**FIDEICOMISO DE INFRAESTRUCTURA EDUCATIVA PÚBLICA DE LA  
ADMINISTRACIÓN NACIONAL DE EDUCACIÓN PÚBLICA**

**LLAMADO PUBLICO A OFERTAS  
Nº 27/2012/FIDEICOMISO-ANEP**

**COMUNICADO Nº 04 de 11/07/2012**

**CORTE MAMPARA**

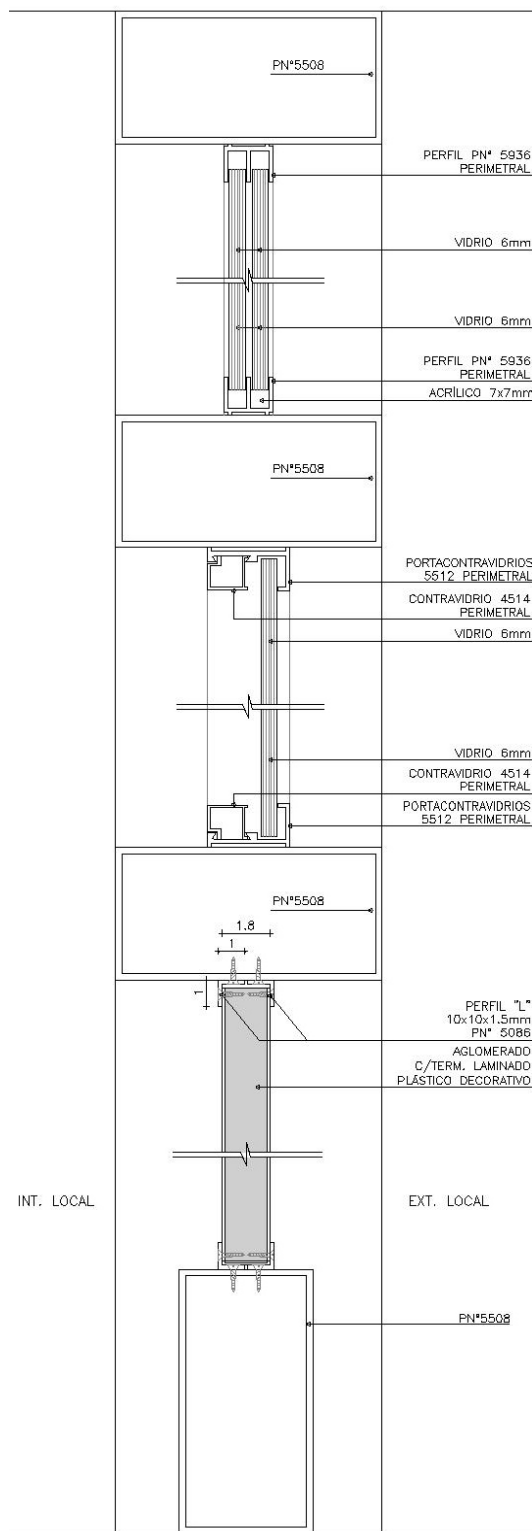
*Nos surgen dudas de las planillas de las mamparas del Liceo 43 (ej.: A15, A18, etc.)*

*a. En la vista frontal se dibujan vidrios/acrílicos que corren sobre perfiles "U" con estructura de tubulares de aluminio, mientras que en la sección de la mampara (en los vidrios superiores) si dibuja como sui fuera una abertura de alumino con marco y hoja unidas a la estructura de tubulares.*

*b. En los acrílicos superiores se pide perfil PNº 5936 y acrílico de 7mm. Dicho perfil tiene 7mm de ancho, por lo que el acrílico quedaría fijo y no con el movimiento indicado en la planilla.*

**Se adjunta detalle en corte de mampara con la situación de paño inferior de MDF con terminación melamínica, paño intermedio fijo (con portacontra Vidrio y contra Vidrio) y paño superior con vidrios corredizos (mamparas A6 y A12). En las mamparas A11, A15 y A18 el paño intermedio es de hojas de vidrio corredizo con el mismo detalle que el paño superior y los paños inferiores son de vidrio laminado 4+4mm según se indica en planillas (transparente en A15 y con lámina opalina en A11 y A18).**

**En las hojas corredizas del paño intermedio de aberturas A11, A15 y A18 se colocará cerradura para vidrios corredizos en hierro cromado. Se presentará muestra a la Supervisión de Obra para su aprobación.**

**Todas las hojas de vidrio corredizo tendrán para su maniobra rebaje de 1x5cm y 3mm de profundidad con bordes pulidos. Se realizará una muestra para su aprobación por parte de la Supervisión de Obra.**

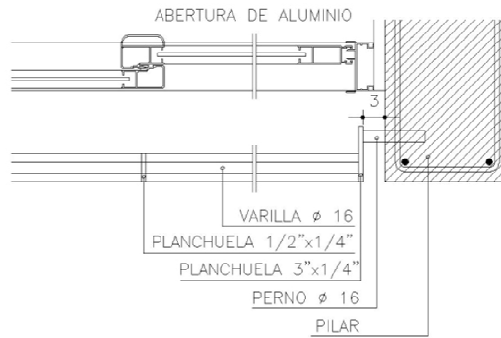
*En la planilla de H01 del Liceo 43 encontramos diferencias entre la planilla y la hoja adjunta en la indicación del marco de la reja, en planilla se solicita doble planchuela 2"x1/4" y en hoja adjunta se indica una sola planchuela de 1 1/2". Solicitamos aclaración.*

- H01:
  - planchuela perimetral: 3" x 1/4" (doble planchuela 1 1/2 " x 1/4")
  - planchuelas verticales intermedias: 1 1/2" x 1/4" (en plano exterior)
- H02 (pañó fijo):
  - planchuela perimetral: 3" x 1/4" (doble planchuela 1 1/2 " x 1/4")
  - planchuelas verticales intermedias: 1 1/2" x 1/4" (en plano exterior)
- H08:
  - planchuela perimetral: 3" x 1/4" (doble planchuela 1 1/2 " x 1/4")
  - planchuelas verticales intermedias: 1 1/2" x 1/4" (en plano exterior)
- H10:
  - planchuela perimetral: 1 1/2" x 1/4"
  - planchuelas verticales intermedias: 1 1/2" x 1/4"

Se adjunta detalle amure H01, H02 y H03.
